>>> I- PROBLEME DU FIL DE L'EAU D'EDF-DEGS, DES INCIDENTS ET DE L'HISTORIQUE DU RESEAU ELECTRIQUE

3. Plan EDF du réseau 20 kV lié au poste Lafourquette incomplet et incohérent

Annexe 06 – pièce D5631 : plan du réseau 20 kV d'EDF au départ du poste Lafourquette et ses anomalies

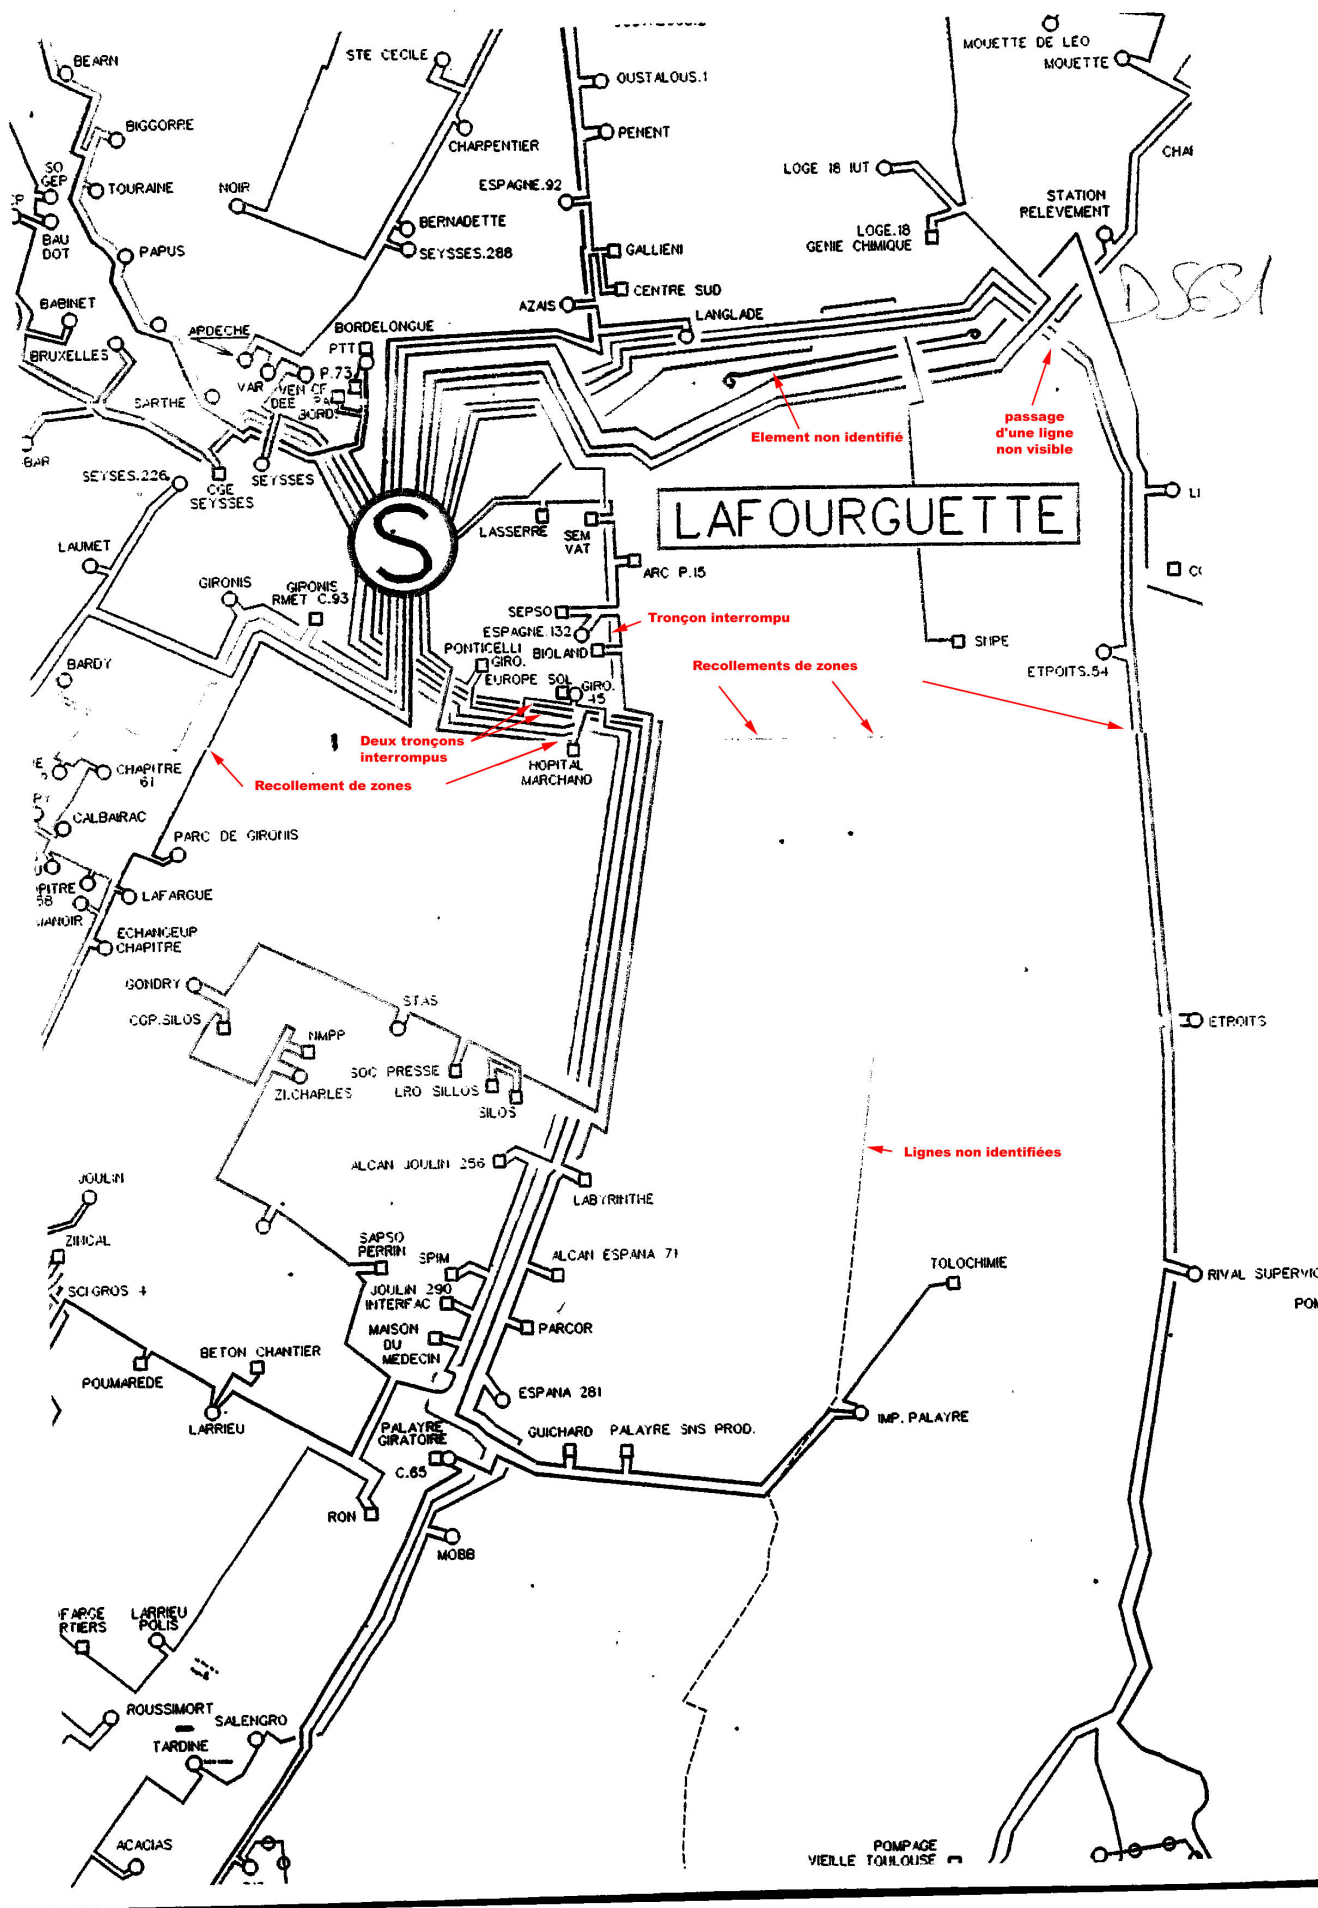
- Nombre d'incidents électriques ont eu lieu sur le réseau 20 kV lié aux transfos TR311, TR312 et TR313 du poste Lafourquette.
- Le seul plan géographique de ce réseau 20 kV, accessible dans le dossier est celui des pièces D5630 et D5631. Il présente des tracés de lignes HT incomplets, illisibles et incohérents (**Annexe 06** – pièce D5631).

- Au moins deux lignes issues du poste Lafourquette n'ont aucune continuité sur ce plan au niveau du secteur de la porte C de l'usine AZF.
- Certaines lignes en pointillés parcourant le pôle chimique sont non identifiées et non reliées à des postes (ce qui dans la réalité est impossible).

Pourquoi les experts électriciens qui ont introduit ce plan du réseau 20 kV dans leurs rapports, n'ont-ils pas remarqué ces carences, n'ont-ils pas cherché à les comprendre.

Comment peut-on se satisfaire de plan aussi peu fiable, aussi peu précis et incomplet dans le cadre d'une telle expertise ?

Annexe 07 – pièces D5630 et D5631 : plan du réseau 20 kV d'EDF colorisé des départs de lignes du poste Lafourquette

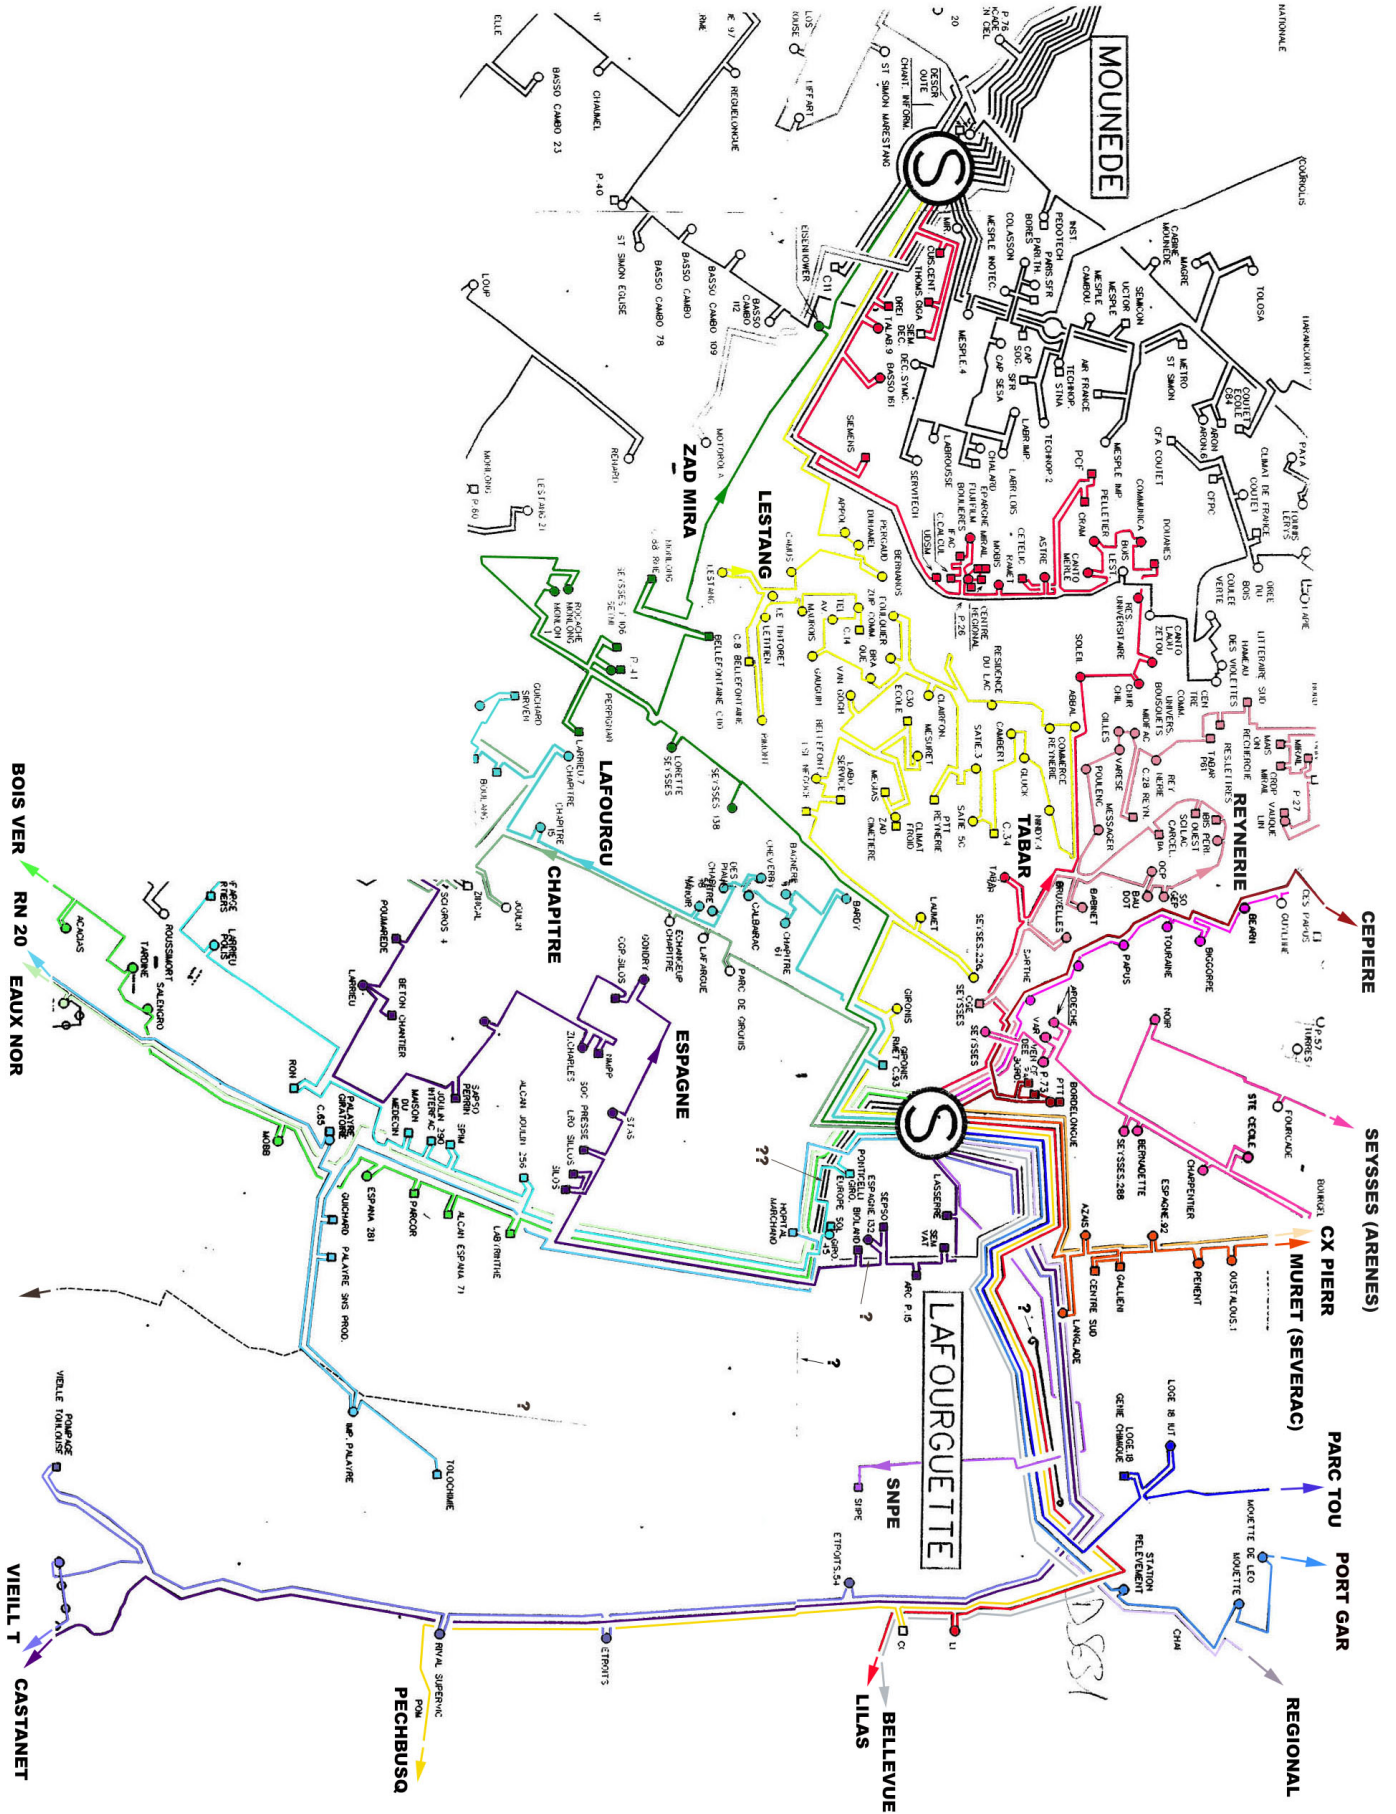
- Le fil de l'eau de la pièce D6270 p61 permet de reconnaître et de nommer une grande partie des départs de lignes 20 kV (**Annexe 07** - plan 20 kV légendé et issu des pièces D5630 et D5631).
